LICITACIÓN PÚBLICA NACIONAL E INTERNACIONAL Nº 06/2025

Obra: “Construcción del Centro Acuático Provincial en la Ciudad de Rosario, Departamento Rosario”

CIRCULAR ACLARATORIA N° 4 – CON CONSULTA

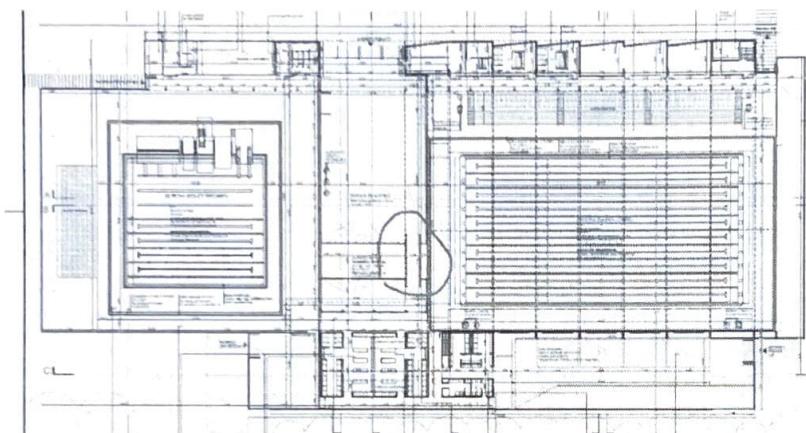
Confirmar que las instalaciones de detección de incendio, audio y buscapersonas y enfermería no forman parte de la presente licitación, ya que no hay ninguna información sobre las mismas en planos y planilla de cotización.

Lo indicado en el PETP se encuentra presupuestado en los ítems:

22.12 1815 RED DE DATOS Y TELEFONÍA

22.13 1816 SISTEMA DE VIGILANCIA (VVG)

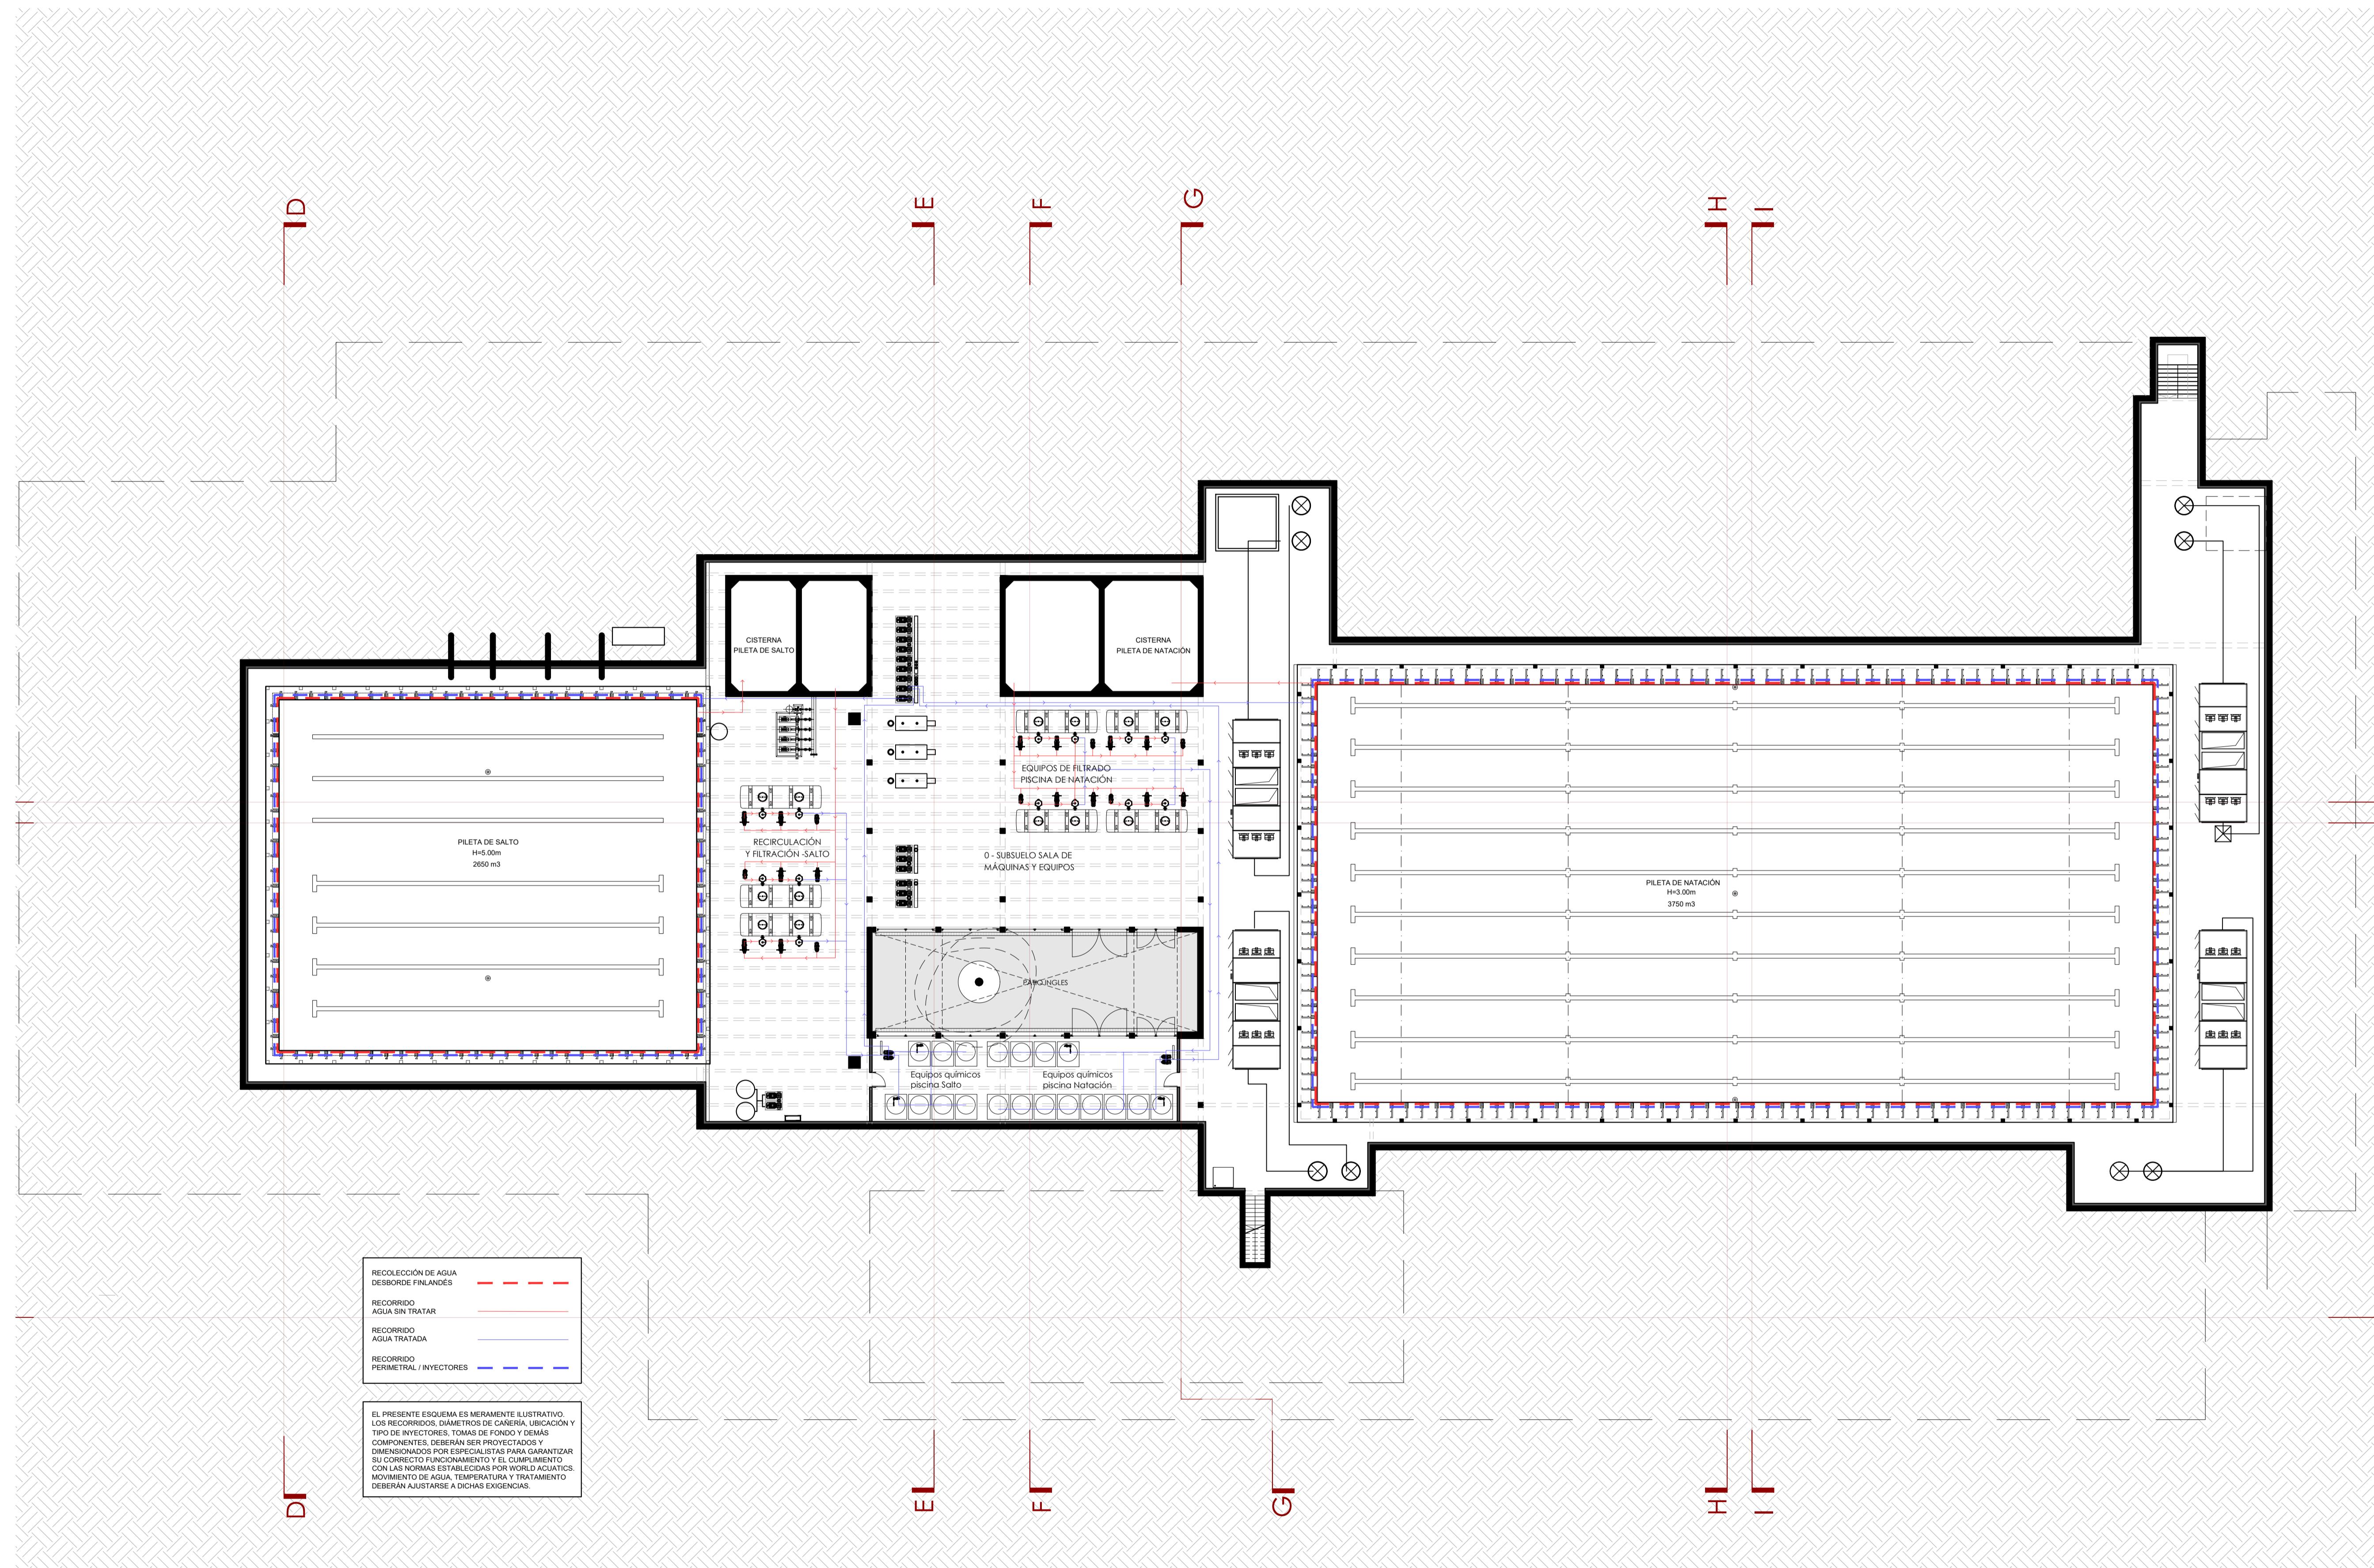
Solicitamos se publiquen los planos correspondientes al sistema de bombeo y renovación de agua de las piletas para poder cotizar los mismos correctamente.

Se anexa esquema de circulación bombeo y tratamiento del Agua de las Piletas. Dicho esquema es solo ilustrativo, el proyecto hidráulico deberá ser realizados por un especialista idóneo para su correcto dimensionado y funcionamiento, debiendo cumplir con las normas de World Acuatics.
